Rapport de l'Inspection des installations classées

Visite d'inspection du 20/05/2025

VIRIDI DATA PAR 12

Le présent rapport rend compte de l'inspection réalisée le 20/05/2025 dans l'établissement VIRIDI DATA PAR 12 implanté 16 Avenue Joseph FROELICHER 77164 FERRIERES-EN-BRIE. L'inspection a été annoncée le 04/04/2025. Cette partie « Contexte et constats » est publiée sur le site internet Géorisques (<https://www.georisques.gouv.fr/>).

N° 7 : Marque de contrôle

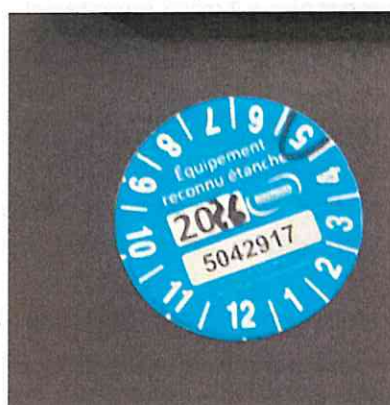
- l'appareil VERTIV (référéncé S101_CRAC_01C sur le site) dispose d'une vignette bleue indiquant une date limite de validité du contrôle d'étanchéité en avril 2025.

- l'appareil VERTIV (référéncé S102_CRAC_02C sur le site) dispose d'une vignette bleue indiquant une date limite de validité du contrôle d'étanchéité en mai 2026.

La limite de validité du contrôle d'étanchéité pour l'appareil VERTIV, référencé S101_CRAC_01C, était échue lors de la visite d'inspection.

L'exploitant doit justifier que le contrôle d'étanchéité a bien été réalisé pour l'appareil VERTIV (référéncé S101_CRAC_01C). À défaut, justifier que l'appareil est mis à l'arrêt.
